PROPUESTA DE DICTAMEN TÉCNICO

SOLICITUD DE APROBACIÓN DE LAS PROPUESTAS DE CAMBIO PC 01-26 REV. 0 AL REGLAMENTO DE FUNCIONAMIENTO Y PC 01-26 REV.0 AL PLAN DE EMERGENCIA INTERIOR DE LA CENTRAL NUCLEAR COFRENTES

Solicitud de aprobación de las propuestas de cambio (PC) PC-01-26 Rev.0 “Integración de las unidades de Seguridad Física, PCI y Emergencias (SEPEM), y de Soporte” al Reglamento de funcionamiento (RF), y PC-01-26 Rev. 0 “Integración de las unidades de Seguridad física, PCI y Emergencias (SEPEM), y de Soporte” al Plan de emergencia interior de la central nuclear Cofrentes.

Figura 1: Estructura organizativa actual

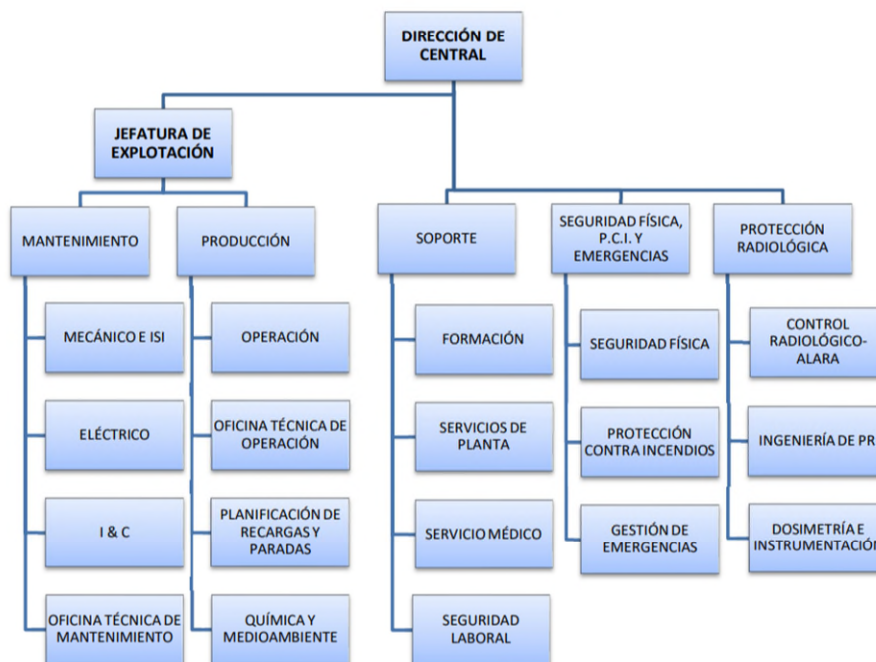
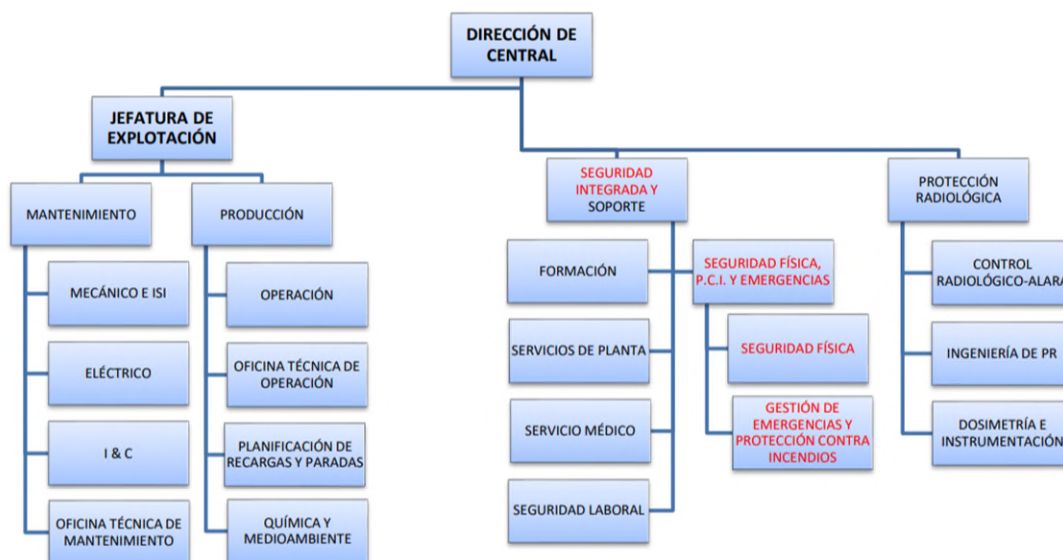
- El cambio puede favorecer los aspectos señalados por el titular. No obstante, también identifica la posibilidad de que existan efectos desfavorables no suficientemente anticipados en el análisis previo y que solo se evidencien tras la implantación y estabilización del cambio. Por ello, el análisis de verificación de la eficacia del cambio es un elemento importante en los procesos de gestión de cambios organizativos porque, precisamente, se orienta a valorar el cumplimiento de las expectativas asociadas al cambio y brinda la oportunidad de identificar posibles impactos negativos que, por distintas circunstancias, pudieran haberse omitido o no haberse explicitado en su totalidad en el análisis previo a la implantación del cambio.

- En particular, en relación con la nueva unidad de *Seguridad Integrada y Soporte*, cabe señalar que se trata de un diseño organizativo singular, sobre el que no existe experiencia en otras centrales nucleares españolas. La nueva unidad aglutinará funciones de muy distinta naturaleza, incorporando ámbitos técnicos que requieren competencias muy específicas (seguridad física, protección contra incendios y gestión de emergencias) y que requerirán un previsible esfuerzo de familiarización, sin menoscabo del resto de funciones asignadas a las unidades que actualmente forman parte de la unidad de Soporte (Formación, Servicios de planta, Servicio médico y Seguridad laboral).

- Adicionalmente, con el cambio de estructura propuesto en el ámbito de la seguridad física, protección contra incendios y emergencias se añade un nivel organizativo más al proceso de toma de decisiones y a la gestión en su conjunto de los procesos, que asimismo requerirá trabajo por parte de la organización para mantener su agilidad y operatividad.

- El cambio propuesto supondrá cambios en el puesto de trabajo de dos personas que actualmente realizan trabajo en la vigente unidad de *Seguridad física, protección contra incendios y emergencias*, así como de dos personas actualmente externas a dicha unidad, con puesto de trabajo en las unidades de *Soporte y Operación*, respectivamente. Estas cuatro personas, tras el cambio, pasarían a desempeñar nuevas funciones en sus nuevos puestos de trabajo.
- La dotación mínima y la dotación real de las unidades afectadas por el cambio se mantienen invariables. No obstante, en el área de seguridad física, protección contra incendios y emergencias, el cambio conlleva una pérdida de experiencia.

- En relación con la dotación de las nuevas unidades, esta evaluación concluye que, si bien el titular ha previsto el refuerzo de determinadas funciones, en la práctica, el cambio comporta pérdida de experiencia en los temas de seguridad física, protección contra incendios y emergencias. Aparte de las nuevas funciones que la jefatura de *Seguridad integrada y soporte* asume con el cambio, otras tres personas (de un total de siete) pertenecientes a la nueva organización de *Seguridad física, protección contra incendios y emergencias*, pasarán a desempeñar las nuevas funciones que, con el cambio, se asignan a estos nuevos puestos.

- Adicionalmente, desde el punto de vista de las funciones ubicadas actualmente bajo la jefatura de Soporte, el cambio supone también su ampliación, con lo que el puesto de jefatura tendrá dedicación compartida con las funciones procedentes de la actual unidad de *Seguridad física, protección contra incendios y emergencias*.

Sí, el titular deberá considerar en su análisis de verificación de la eficacia del cambio, sin perjuicio de otros, los siguientes aspectos:

- La nueva unidad de Seguridad Integrada y Soporte, constituye un cambio organizativo novedoso sobre el que no existe experiencia en otras centrales nucleares españolas. La nueva unidad aglutinará funciones de muy distinta naturaleza, incorporando ámbitos técnicos que requieren competencias muy específicas (seguridad física, protección contra incendios y gestión de emergencias) y que requerirán un previsible esfuerzo de familiarización, sin menoscabo del resto de funciones asignadas a las unidades que actualmente forman parte de la unidad de Soporte (Formación, Servicios de Planta, Servicio Médico y Seguridad Laboral).

- Con el cambio de estructura propuesto en el ámbito de la seguridad física, protección contra incendios y emergencias se añade un nivel organizativo más al proceso de toma de decisiones y a la gestión en su conjunto de los procesos, que asimismo requerirá trabajo por parte de la organización para mantener su agilidad y operatividad.
